복명서(유통시설증축공사 기계,소방기계 설계변경 여건보고)

제 목 : 기계,소방기계 설계변경 여건 보고(유통시설 증축 및 방음벽 건립공사)

1) 소방용 PE관에서 강관으로 변경

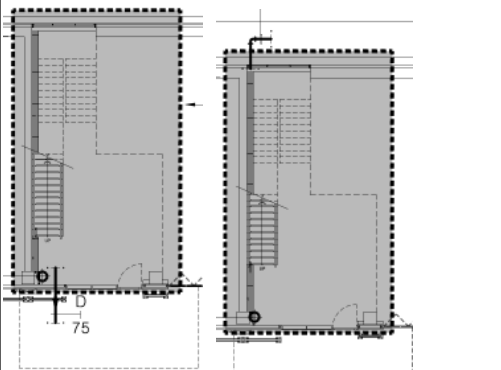
<p>기계도면 : 매립구간</p>	<p>건축도면 : 매립이 아닌 PIT 구간</p>

가) 기계도면 상에는 매립구간으로 부식방지를 위해 합성수지관을 사용하였으나 건축도면에서 매립이 아닌 PIT 구간으로 확인됨

나) 화재안전기준(NFSC)-103 8조 2항의1(지하구에 매설)에 해당하지 않아 강관으로 변경함이 저렴하고 타당함(설계사 및 감리 확인)

다) 수량 및 금액 변경 : △406,967원(직접비 기준)

2) 가스배관 분기 위치 변경

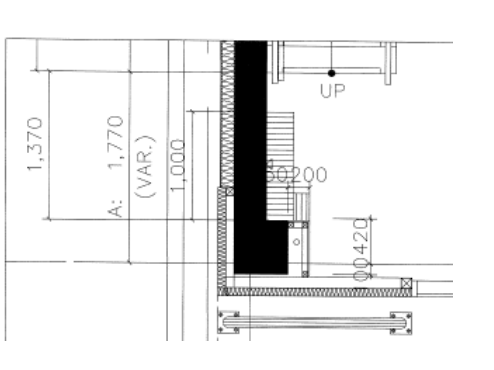
<p>당초 : 서비스동 분기</p>	<p>변경 : 점포동 분기</p>

- 가) 당초 서비스동에서 분기하여 점포동을 거쳐 유통시설로 연결되는 것을 점포동 기존 배관에서 분기하는 것으로 변경
- 나) 한국가스안전공사 및 가스공급업체(서울도시가스)의 기술검토 및 설계사 문의 결과 안전 및 가스공급에 문제 없음 확인
- 다) 수량 및 금액 변경 : △5,001,886원(직접비 기준)
